OPEN BRIEF AAN DE ONDERHANDELAARS VAN HET TOEKOMSTVERBOND 2030

EEN KRACHTENBUNDELING VOOR LEEFBARE & VERBONDEN BUURTEN AAN DE RING

1. VERBETER DE PLANNEN

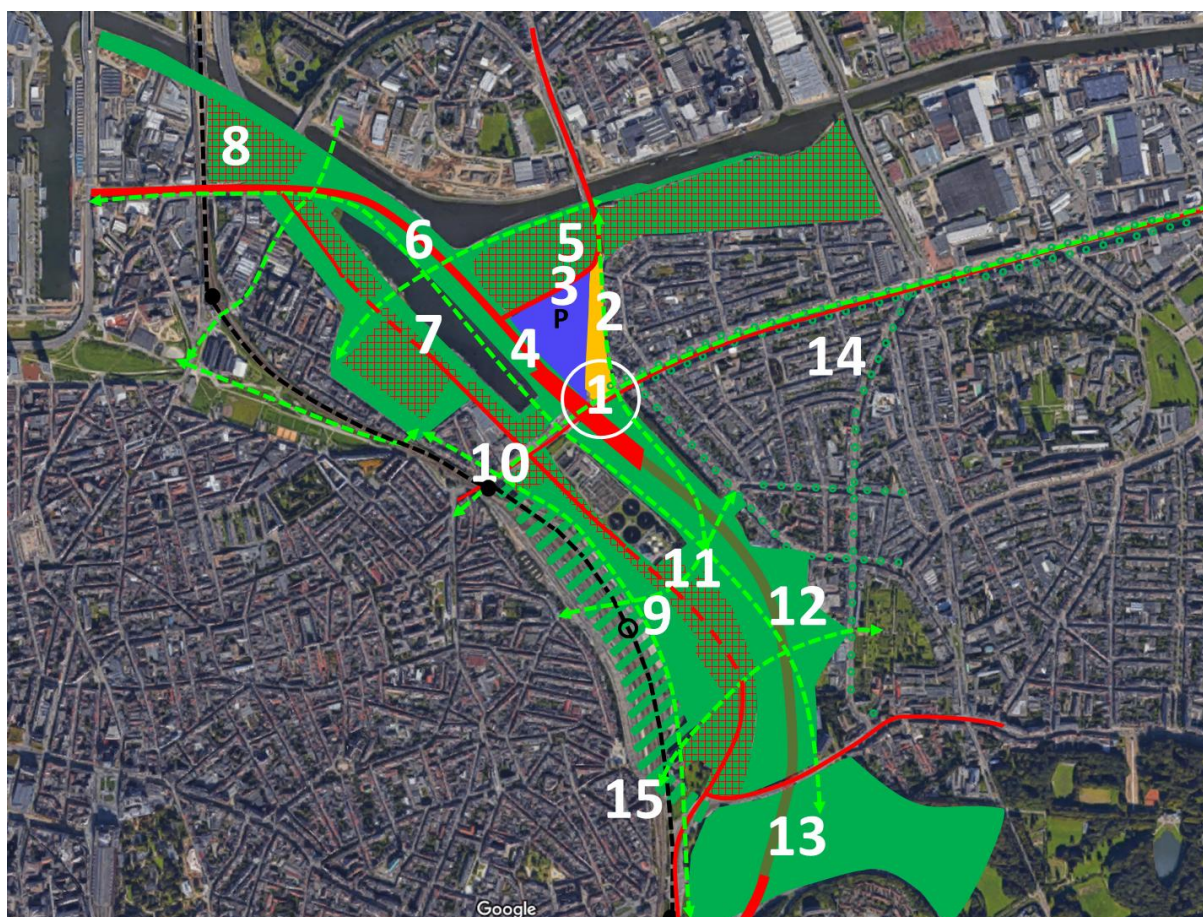
1. **Beperk het aantal rijstroken** ter hoogte van het Sportpaleis tot een **capaciteit van 12.000 voertuigen.**
2. **Verklein** de 'Hollandse Knoop' tot een op- en afrit Schijnpoort. **Schrap daarom** de op- en afrit aan Spoor Oost/de Noordersingel
3. **Verplaats** de op- en afrit Schijnpoort richting Sportpaleis/Lobroekdok.
4. **Verleg de Slachthuislaan en Noordersingel**, deels op de overkapping (Sportpaleis/Lobroekdok) en deels eronder (Deurne-Noord)
5. Maak van de **Noordersingel en de Slachthuislaan** een **buurtweg.**

6. De **Noordersingel en Slachthuislaan** zijn **geen barrière** meer.
7. **Meer groen en échte Deurnese Tuinen** voor Deurne-Noord
8. **Meer groen & ontwikkelingskansen voor den Dam** (tussen Slachthuissite & Lobroekdok) & **Spoor Oost** (tussen spoorweg & overkapping)
9. Een **groen & verkeersluw plein** tussen **Sportpaleis & Kronenburg.**
10. **Beter en meer openbaar vervoer**, op maat van de betrokken wijken.

11. **Ontwerp de volledige zone** – de zone tussen Albertkanaal en E313/Turnhoutsebaan – **in één keer, samen en geïntegreerd.**
12. **Trek de discussie** voor een **grondige reorganisatie** van de volledige zone **open.** Een **publiek debat** over bovenstaande punten **is noodzakelijk!**
13. Organiseer hierover **verregaande participatie** met de buurtbewoners.
14. **Maak mogelijk** dat ook aan de **ondergrondse ontwerp** nog zaken mogen **veranderen**, als dat beter zou zijn voor het bovengrondse ontwerp.
